**AVIS RELATIF À LA PROTECTION
CONTRE LES EVENTUELS EFFETS NOCIFS ET NUISANCES
PROVOQUÉS PAR LES RAYONNEMENTS NON IONISANTS
GÉNÉRÉS PAR DES ANTENNES ÉMETTRICES STATIONNAIRES**

Commune : FLOBECQ - Exploitant : TELENET GROUP

Référence exploitant : HT1619B

Rapport n° 3924 / 2023

Figure 1 : Vue en plan des lieux de séjour et des points de contrôle

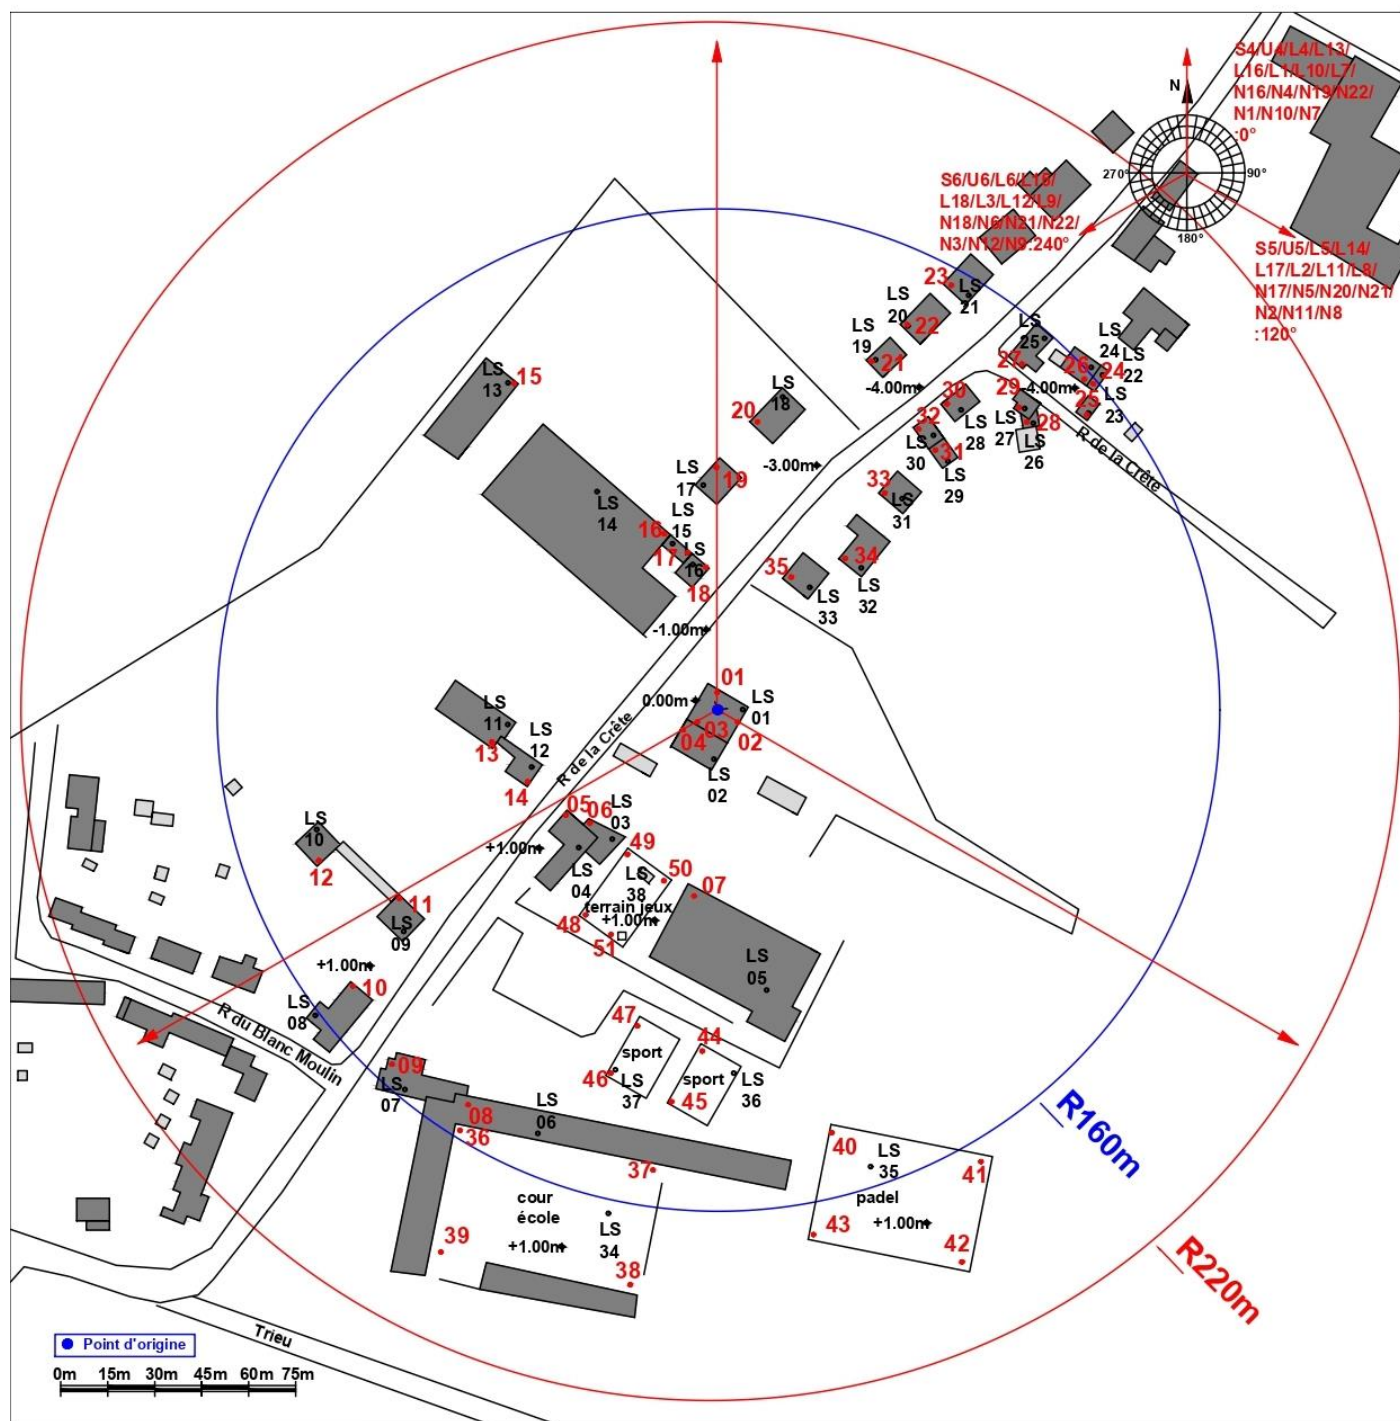
Les fréquences d'émission, la puissance rayonnée par chacune des antennes et leur gain permettent de déterminer le rayon de la zone à analyser. Tout dépassement de la limite par installation est exclu en dehors de cette zone. Le tableau 2 reprend les 35 LS² pour lesquels l'indice d'exposition est le plus élevé. Les différentes colonnes indiquent :

- le numéro du point de contrôle repris sur un des plans de la figure 1;
- le numéro du LS dans lequel se trouve le point de contrôle de la 1^{ère} colonne ;
- l'atténuation d'obstacle prise en compte pour le calcul de l'indice d'exposition dans le LS ;
- le résultat du calcul de l'indice d'exposition.

N° point de contrôle	LS	Atténuation (dB)	Indice d'exposition relatif à la limite par installation IE_i
14	LS12	3,0	0,981
20	LS18	3,0	0,884
19	LS17	3,0	0,803
2	LS01	10,0	0,743
41	LS35	0,0	0,590
48	LS38	0,0	0,582
50	LS38	0,0	0,544
51	LS38	0,0	0,539
33	LS31	3,0	0,522
40	LS35	0,0	0,503
4	LS02	3,0	0,490
21	LS19	3,0	0,477
13	LS11	3,0	0,444
11	LS09	3,0	0,437
44	LS36	0,0	0,431
7	LS05	3,0	0,425
32	LS30	3,0	0,418
47	LS37	0,0	0,406
34	LS32	3,0	0,391
15	LS13	3,0	0,375
18	LS16	3,0	0,367
22	LS20	3,0	0,366
42	LS35	0,0	0,361
1	LS01	10,0	0,336
12	LS10	3,0	0,335
49	LS38	0,0	0,323
46	LS37	0,0	0,323
45	LS36	0,0	0,304
30	LS28	3,0	0,297
43	LS35	0,0	0,291
31	LS29	3,0	0,287
36	LS34	0,0	0,268
10	LS08	3,0	0,265
23	LS21	3,0	0,265
3	LS01	10,0	0,238

En ce qui concerne les antennes de l'installation mentionnées dans le tableau 1, la distance maximale à laquelle la limite pourrait être atteinte, à l'extérieur, est égale à 162,1 m. S'il n'y a pas de LS à une distance inférieure, les antennes respectent forcément la limite d'immission.

Dans le cas des LS situés à l'intérieur des bâtiments, une atténuation d'obstacle est prise en compte et il en résulte que la distance maximale à laquelle la limite pourrait être atteinte se réduit à 114,8 m.
